Heim kommune - reguleringsendring E39 Otneselva - Hestnes, anmodning om uttalelse

Plankonsulent: STATENS VEGVESEN

Heim kommune har mottatt søknad om mindre reguleringsendring av reguleringsplan for E39 Otneselva – Hestnes, vedtatt 06.11.2014. Endringen innebærer utvidet areal for motfylling til ny E39 og at areal avsatt til «Bruk og vern av sjø og vassdrag» blir endret til «LNF-formål», ved Hestnes. Bestemmelsene skal ikke endres.

Figur 2: Plankart før endring.

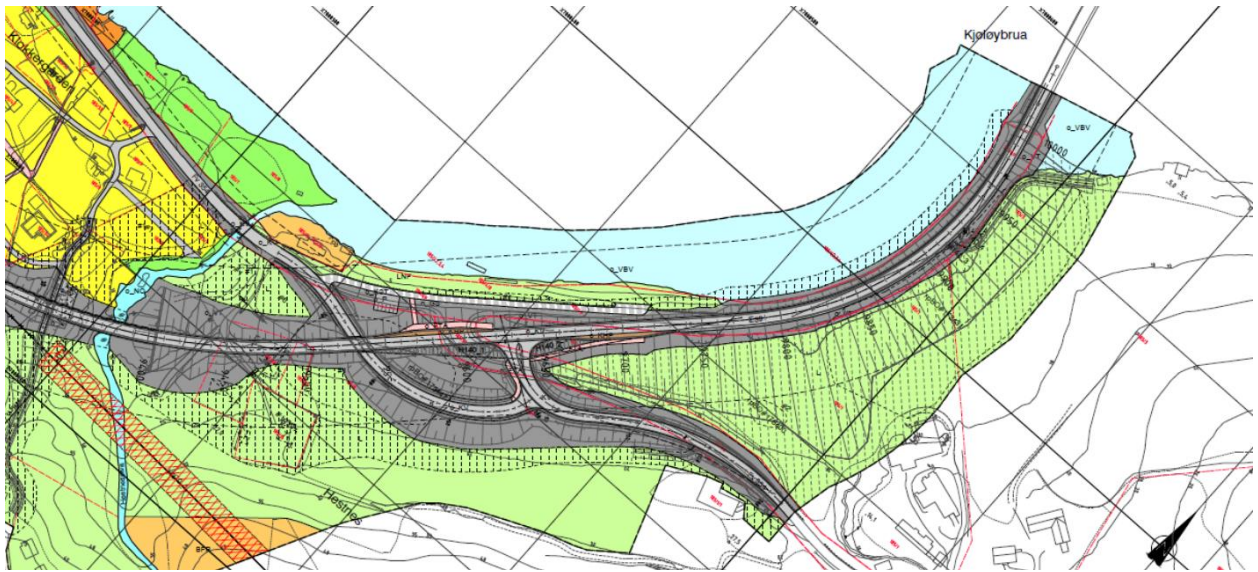
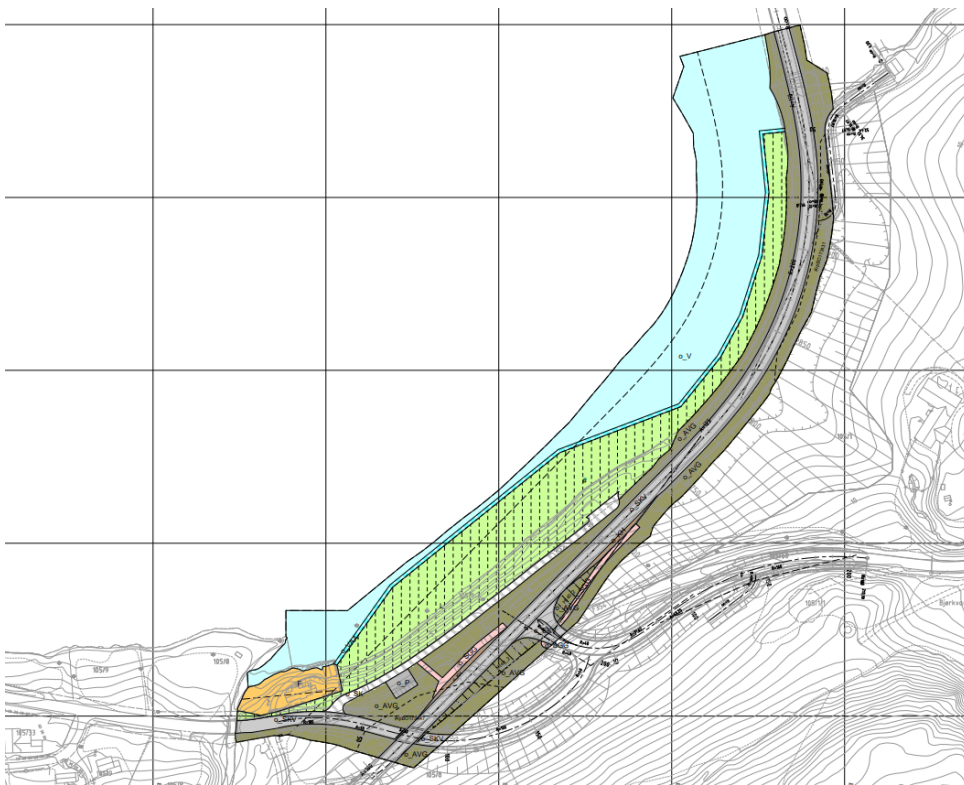
Etter supplerende grunnundersøkelser i forbindelse med anleggsarbeider for ny E39 på delstrekningen Betna – Hestnes, er det behov for en større motfylling i sjø enn opprinnelig antatt. Motfyllingen bidrar til å ivareta områdestabiliteten for både ny E39, fylkesvei 6182 og bebyggelsen i området. Søknad om tillatelse til fylling i sjø skal behandles etter forurensningsloven.

Figur 3: Plankart etter endring. Områder som er del av opprinnelig reguleringsplan, men som ikke vises i dette kartet, forblir uendret.
